2.1 Zusammenfassung der Änderungen zu umweltfachlichen Untersuchungen und landschaftspflegerischen Maßnahmen sowie Ausgleichsflächenkonzept (Unterlagen Nr. 9, 19 und Ausgleichsflächenkonzept) (Aufgrund eingegangener Einwendungen und Stellungnahmen)

Planfeststellungsverfahren:

***Ringschluss Südring
von der Lippstädter Straße bis zur Rietberger Straße
im Stadtteil Wiedenbrück***

Abbildung 1: Ursprüngliche Lage V6

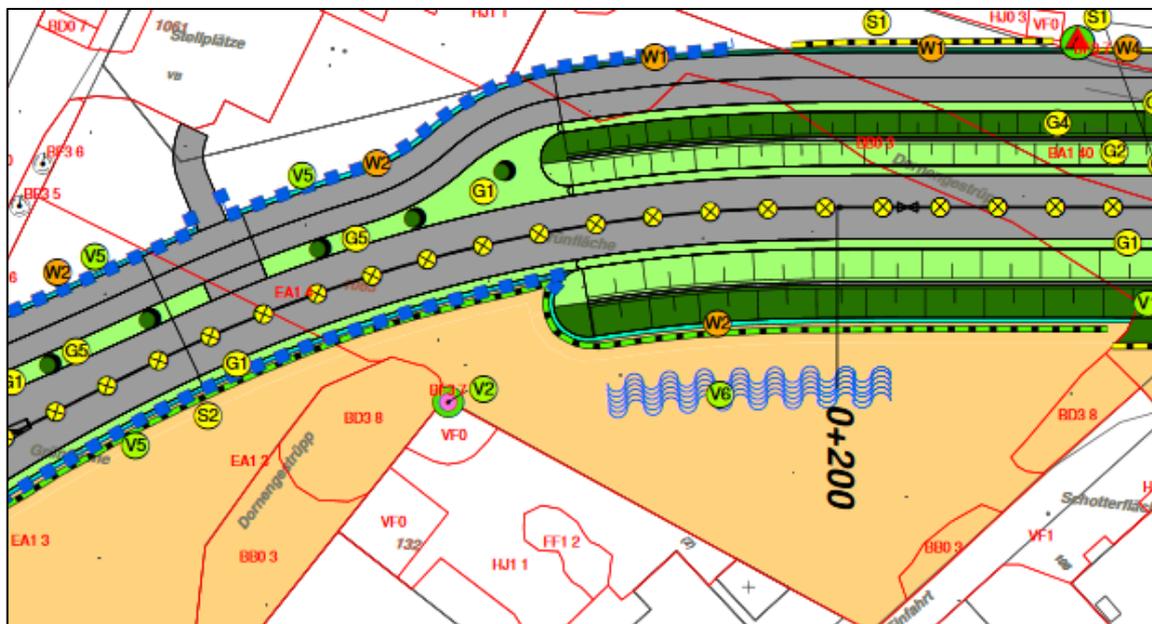
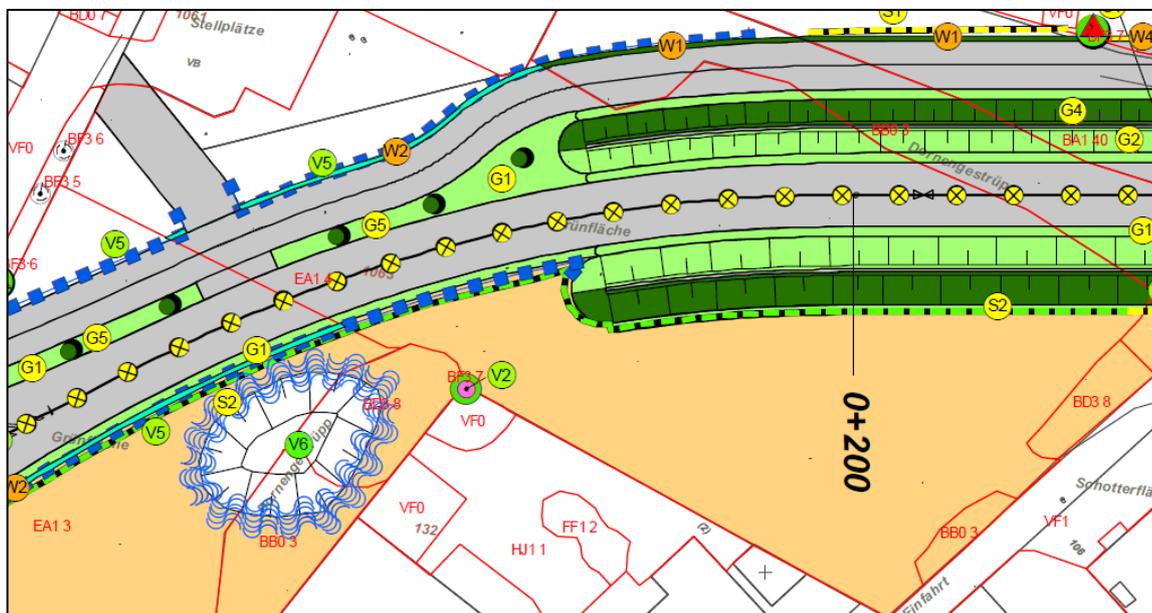
Aufgrund der Stellungnahme der höheren Naturschutzbehörde, die eine Konkretisierung der Kleingewässer (V6 und V7), hinsichtlich Lage im Gelände, Ausgestaltung und notwendige Wasserhaltung Frühjahr/Sommer, forderte, erfolgte eine Konkretisierung hinsichtlich der geforderten Parameter (siehe auch angepasste Maßnahmenblätter V6 und V7).

Die Laichgewässer erhalten eine Größe von ca. 100 bzw. 200 m². Die Böschungsneigung liegt zwischen 1:3 und 1:5. Die geplante Wassertiefe beträgt ca. 1 m.

Vor Abschluss des Planfeststellungsverfahrens erfolgt eine Abstimmung mit den zuständigen Naturschutzbehörden. Ursprünglich waren die Laichgewässer östlich des Sportplatzes und zwischen den Straßen „Burgweg“ und „Südring“ vorgesehen.

In einem Termin wurde eine neue Lage erörtert, die sich jedoch bei der Überlagerung mit der Planung als nicht machbar herausstellte. Aus diesem Grund wurden die Laichgewässer leicht nach Norden bzw. Südosten verschoben. Die nachstehenden Abbildungen 1 bis 4 zeigen die aktuelle Planung zur Lage der Laichgewässer.

Abbildung 3: Ursprüngliche Lage V7

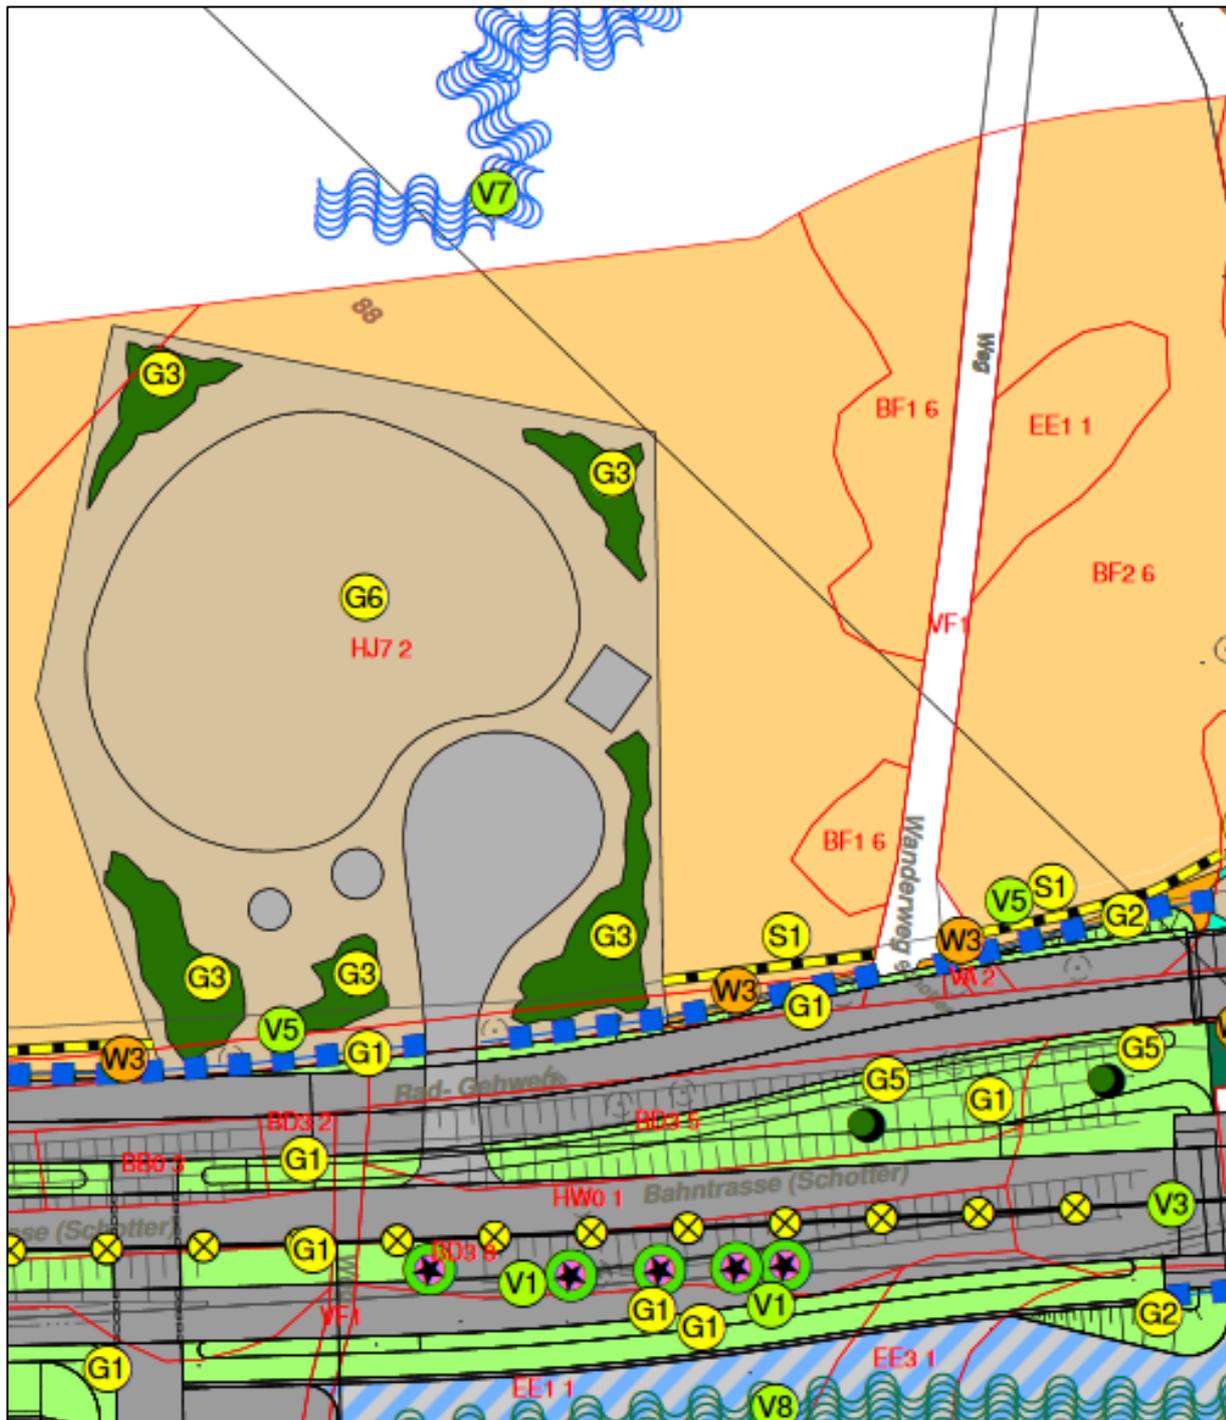
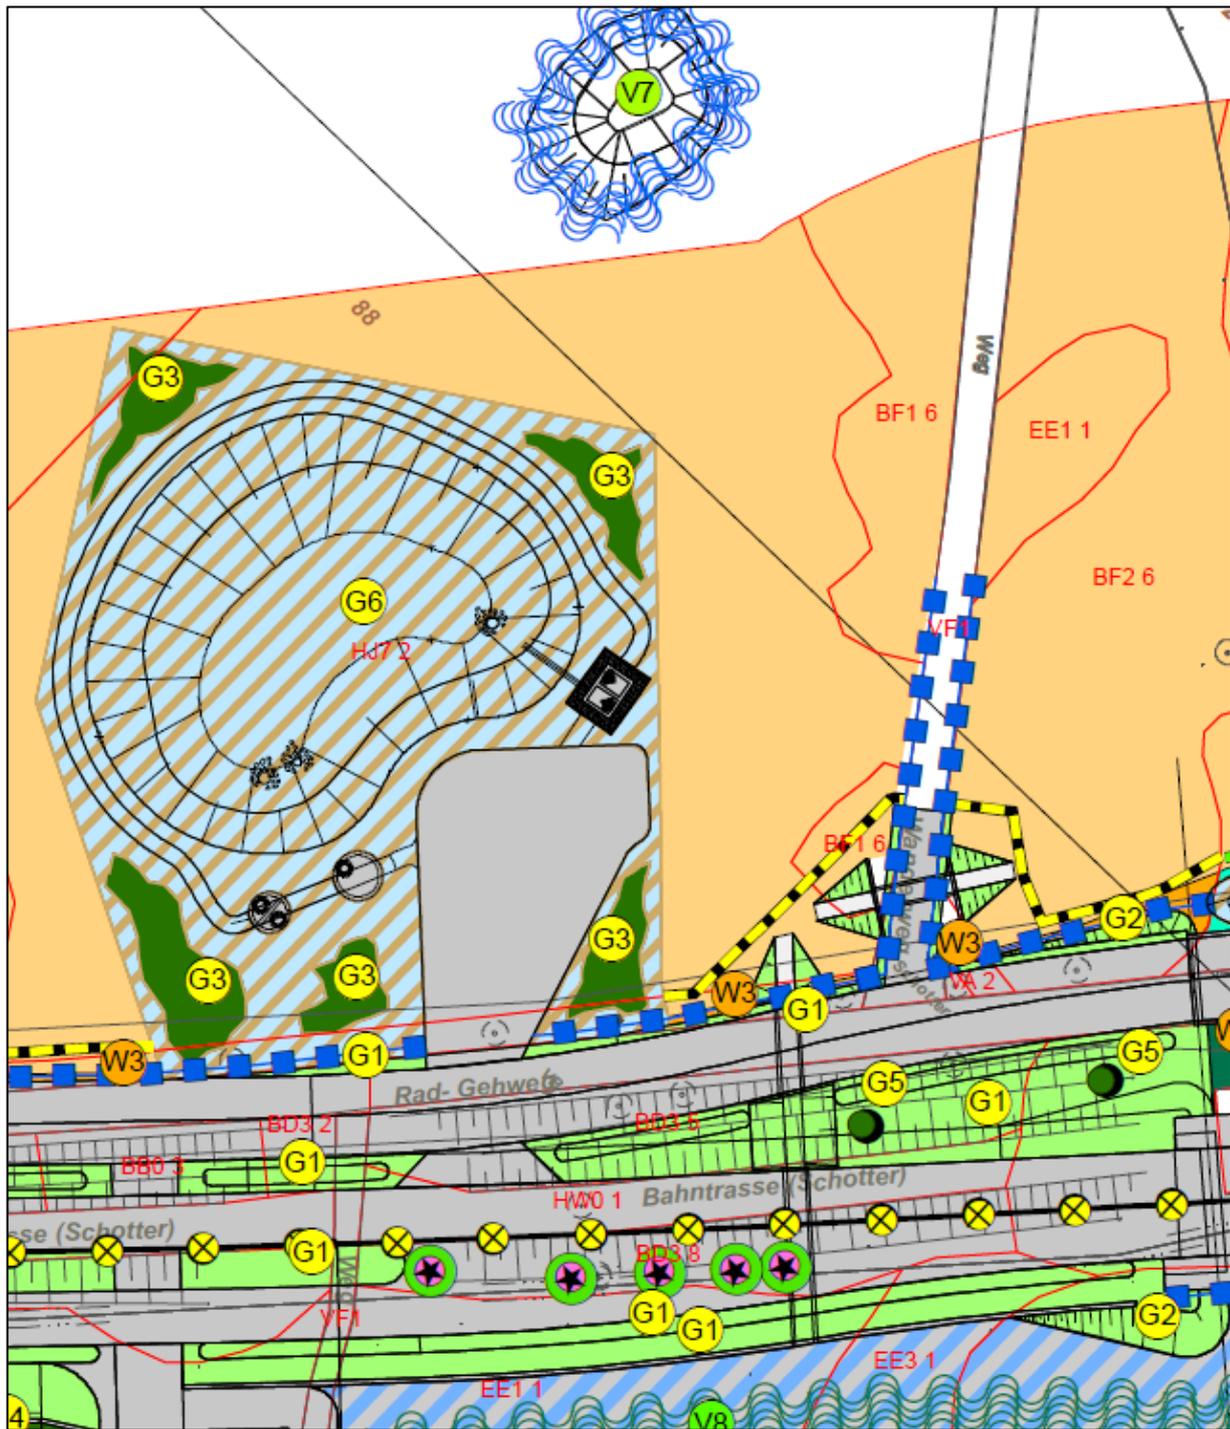
Aufgrund der Stellungnahme der höheren Naturschutzbehörde, die schrieb, dass bei Bau-km 0+830 als zusätzliche Vermeidungsmaßnahme die Anlage eines zwei geteilten Amphibientunnels vorzusehen ist, wurde dieser zwischen Bau-km 0+825.326 und 0+845.43 im neuen bautechnischen Entwurf berücksichtigt.

Ein Amphibientunnel wird unterhalb des Wanderweges errichtet. Er erhält eine Länge von ca. 5 m und wird unter dem Wanderweg auf einer Länge von ca. 2,5 m mit einem Gitterrost abgedeckt. Der Tunnel wird eine Breite von 1 m aufweisen. Die lichte Höhe beträgt 0,75 m.

Der Tunnel unterhalb der Straße hat eine geplante Länge von ca. 21 m. Er ist gegliedert in einen Durchlass mit einer Länge von ca. 10,5 m, einem offenen Abschnitt mit einer Länge von ca. 4,5 m und wiederum einem Tunnel von 6 m Länge. Breite und Höhe sind wie bei Tunnel 1 konzipiert.

Die im Rahmen der Vermeidungsmaßnahme V 5 vorgesehenen Stopprinnen entfallen. Die Leiteinrichtung wird stattdessen entlang des Wanderweges weitergeführt, sodass Amphibien auch direkt in den Amphibientunnel geleitet werden.

Die Maßnahme V 5 wird im LBP aktualisiert. Die nachstehende Grafik zeigt die vorgesehene Weiterführung der Leiteinrichtungen auf ca. 20 m beidseitig des Wanderweges.

Die ursprüngliche Darstellung der Zufahrt zum Regenklärbecken bei ca. Bau-km 0+ 800 im ursprünglichen landschaftspflegerischen Maßnahmenplan 3 entsprach nicht dem ursprünglichen Lageplan 3.

Dies wurde korrigiert (vergleiche Abbildung 3 und 4).

Abbildung 6: Neu: Verlängerung der Lärmschutzwand bis Bau-km 0+540 (Erhalt der vorhandenen Baumgruppe)

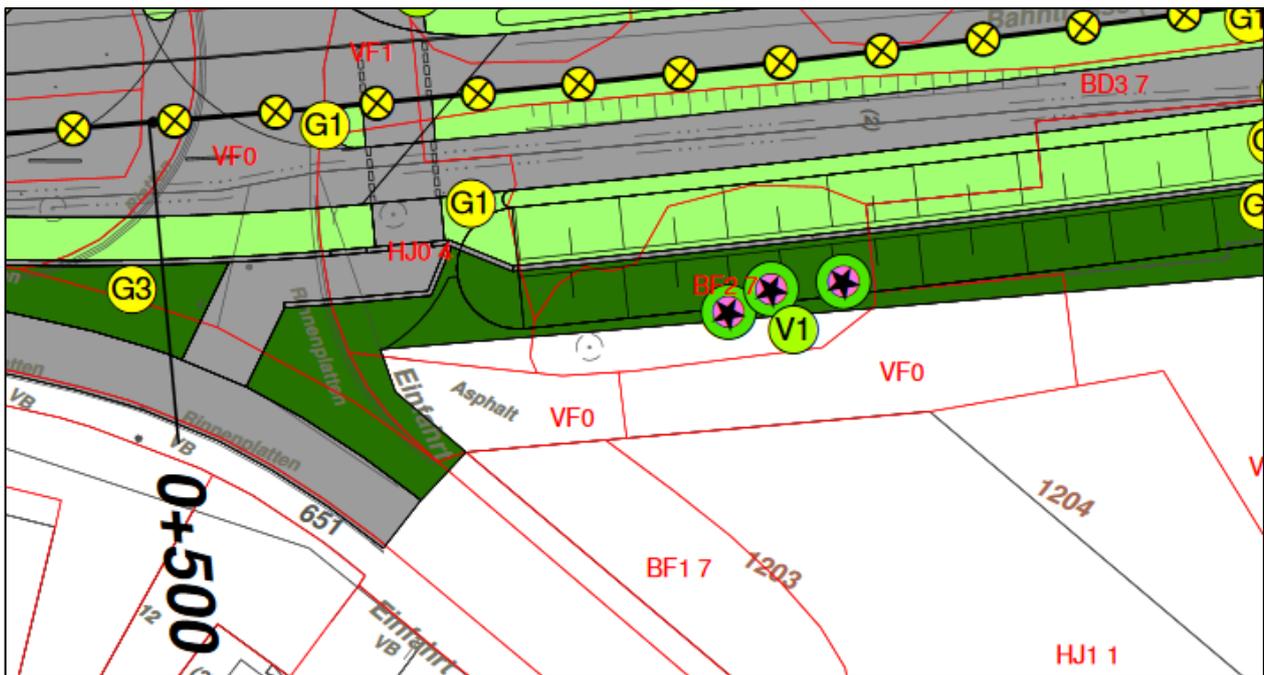
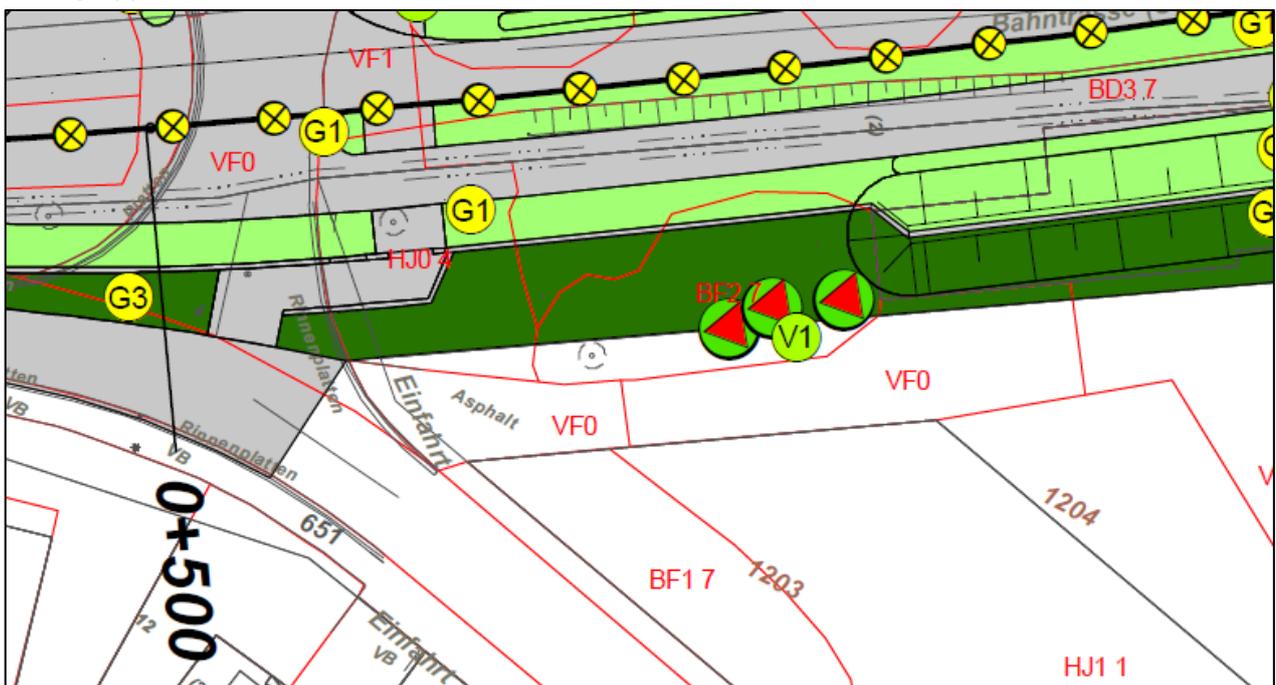
Aufgrund der Stellungnahme der höheren Naturschutzbehörde, die einen vermeidbaren Eingriff in einen wertvollen Baumbestand festgestellt hatte, erfolgte eine Aktualisierung des bautechnischen Entwurfes, in dem die Lärmschutzwand bis Bau-km 0+540 verlängert wurde.

- Aktualisierung der Eingriffsbilanzierung
- Verlust von 37 (ursprünglich 38) Bäumen bzw. Baumgruppen, die Strukturen mit potenzieller Quartiereignung für Fledermäuse aufweisen

Abbildung 7: Planung Biotypen Ökokonto Meintrup

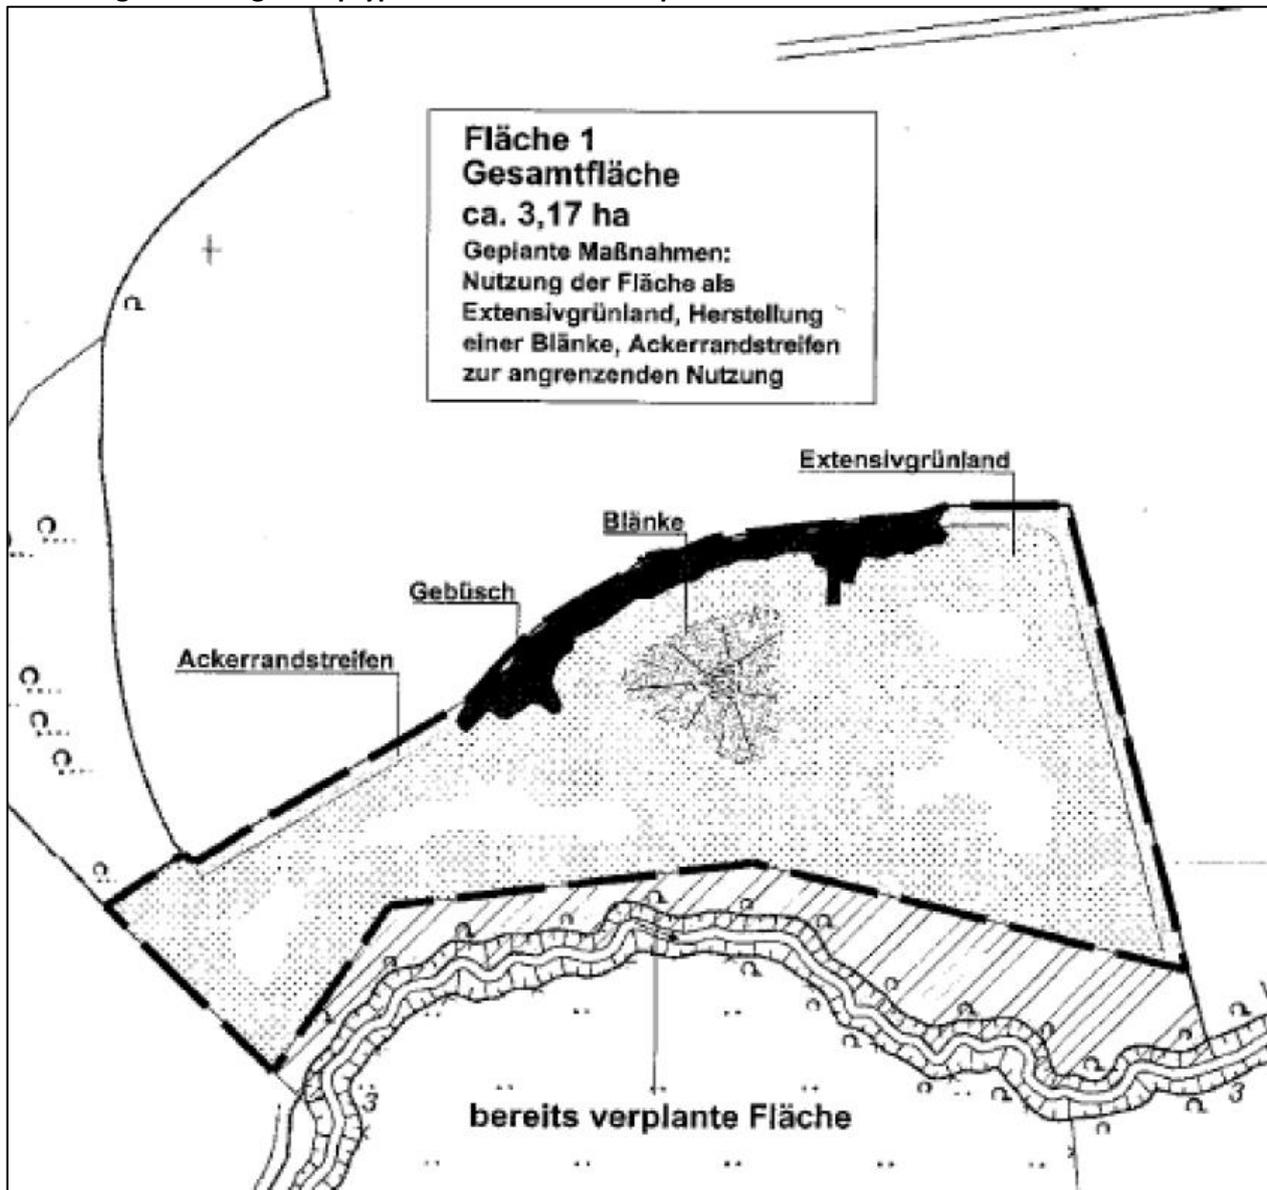
Im Rahmen des Ökokontos „Meintrup“ wurde eine ca. 31.700 m² große Ackerfläche in Extensivgrünland umgewandelt. Zudem wurden Hochstauden, eine temporär vernässte Blänke, ein Gebüsch und ein Blühstreifen geplant.

Abbildung 9: Planung Biotoptypen Ökokonto Naturems

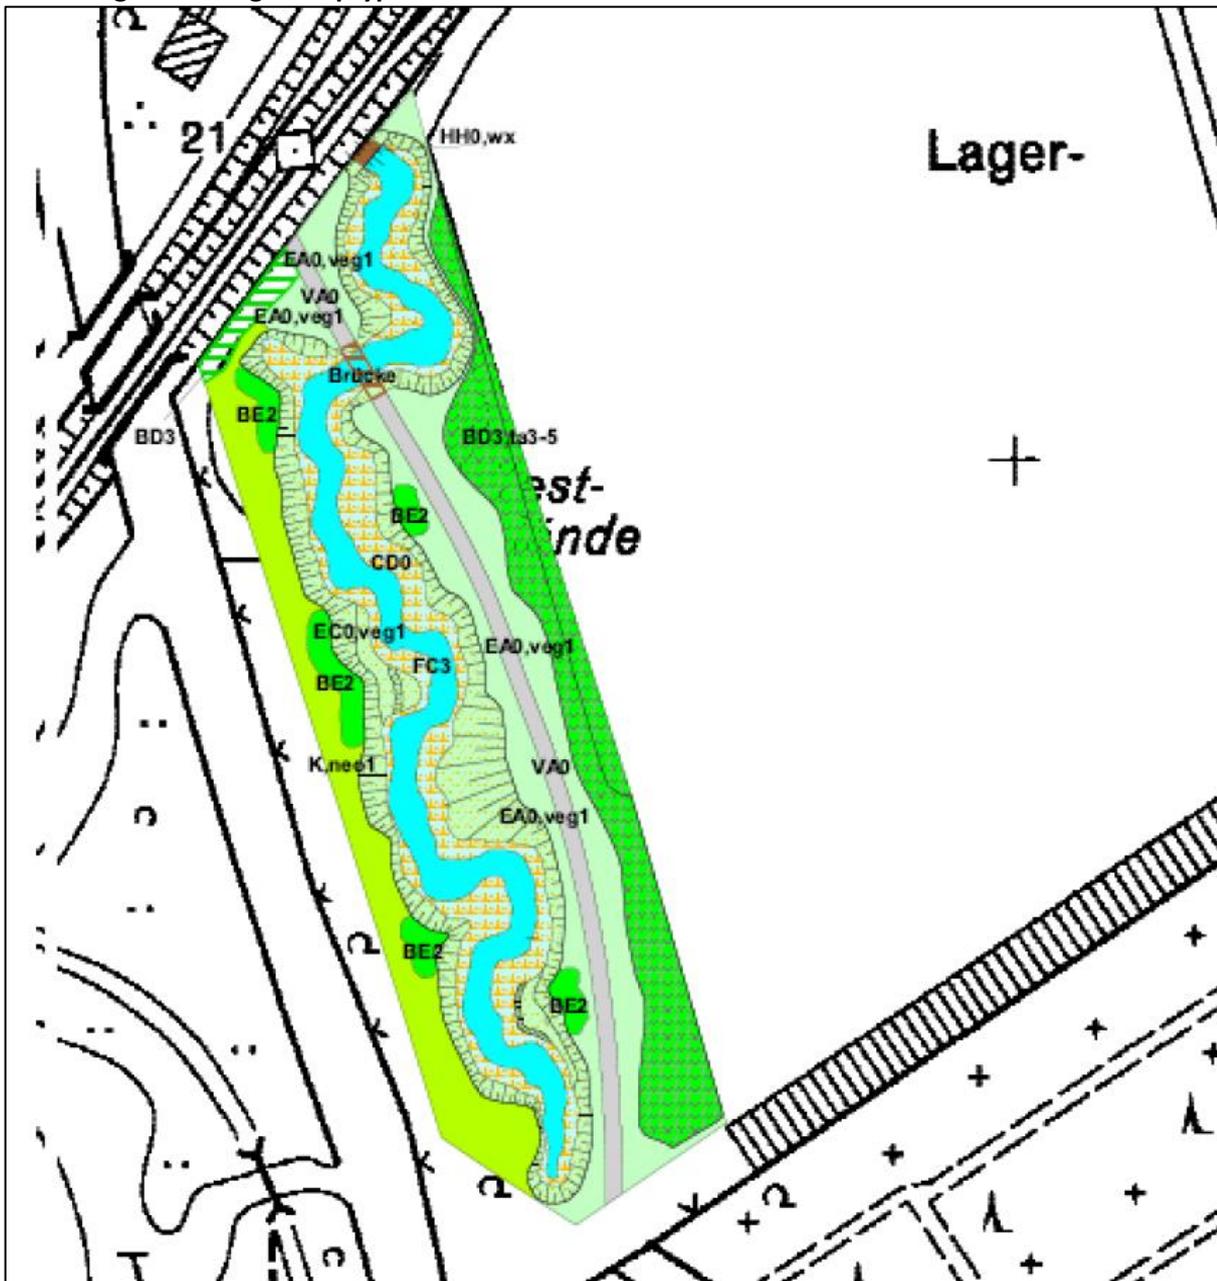
Im Rahmen des Ökokontos „Naturems“ wurde auf dem ehemaligen Werksgelände der Westfalia Mobil GmbH ein Altarm angelegt. Auf der insgesamt 12.316 m² großen Fläche wurden zudem Gehölzpflanzungen vorgenommen, Grünlandflächen angelegt sowie eine Auenfläche mit Überflutungshäufigkeit geschaffen.

Das Defizit von 67.706 Biotopwertpunkten wird über diese Ökokonten kompensiert (Ökokonto Meintrup: 30.640 Ökopunkte, Ökokonto Wesemann: 35.417 Ökopunkte sowie Ökokonto Naturems 1.649 Ökopunkte).
